**INFRASTRUTTURE FERROVIARIE STRATEGICHE DEFINITE DALLA LEGGE
 OBIETTIVO N. 443/01
 LINEA AV/AC TORINO – VENEZIA Tratta VERONA – PADOVA
 Lotto funzionale Verona – Bivio Vicenza
 PROGETTO ESECUTIVO
 RILEVATI
 Rilevato ferroviario da pk 28+450,00 a pk 28+680,00
 GENERALE
 Relazione di confronto P.D. / P.E.**

GENERAL CONTRACTOR  IRICAV2		ALTA SORVEGLIANZA  ITALFERR GRUPPO FERROVIE DELLO STATO ITALIANE				
Rilevato ferroviario da pk 28+450,00 a pk 28+680,00 RELAZIONE DI CONFRONTO P.D. / P.E.	Progetto IN17	Lotto 12	Codifica Documento E12 RO RI 47 0 0 002	Rev. A	Foglio 2 di 5

Figura 3 - Progetto Esecutivo - sezione di intervento Ri47

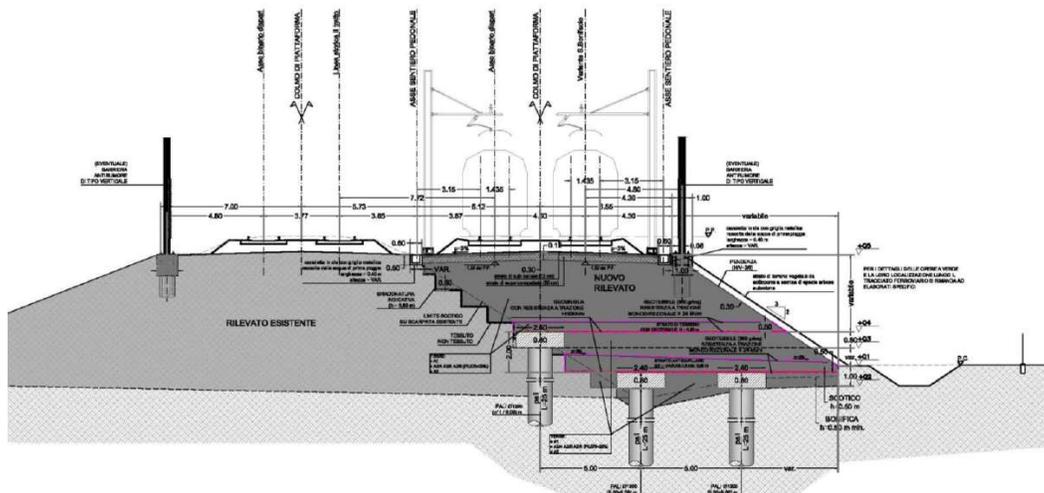
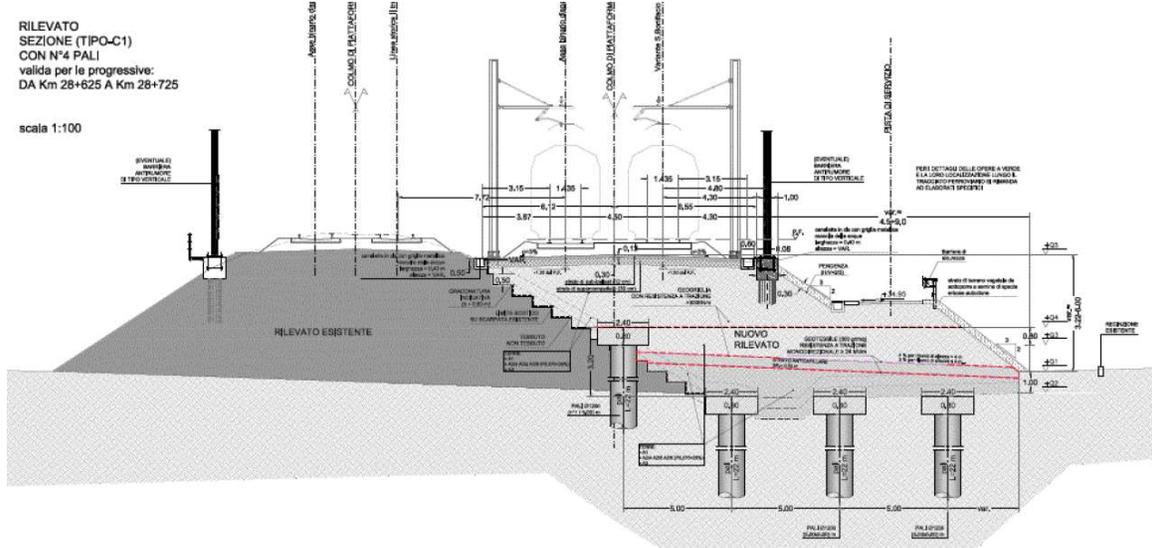
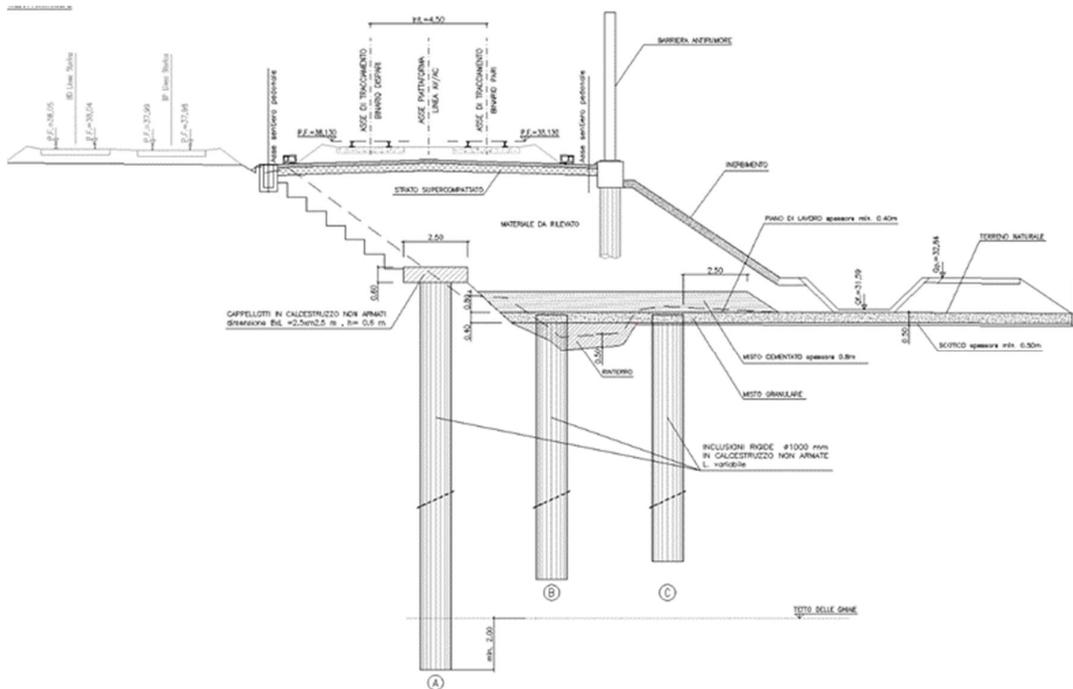
La soluzione di PD prevedeva tre (o quattro dalla pk 28+625) allineamenti di pali $\Phi 1200$ mm, in testa ai quali andavano realizzati dadi in CA (Figura 1 e Figura 2); al di sopra di questi elementi veniva prevista, sempre in sede di PD, la stesura di una georete per la ripartizione del carico. La disposizione dei pali era prevista a quinconce, con interasse di 5m.

Nella soluzione implementata in sede di PE (mostrata in Figura 3), si prevedono sempre tre file di inclusioni rigide, però con diametro $\Phi 1000$ mm; il dado di testa palo viene mantenuto solo per la fila di pali A. Al disopra degli allineamenti B e C è previsto uno strato di misto cementato con funzione di strato di ripartizione del carico. La disposizione delle inclusioni rigide è ancora a quinconce, ma con interasse di 4.5m.
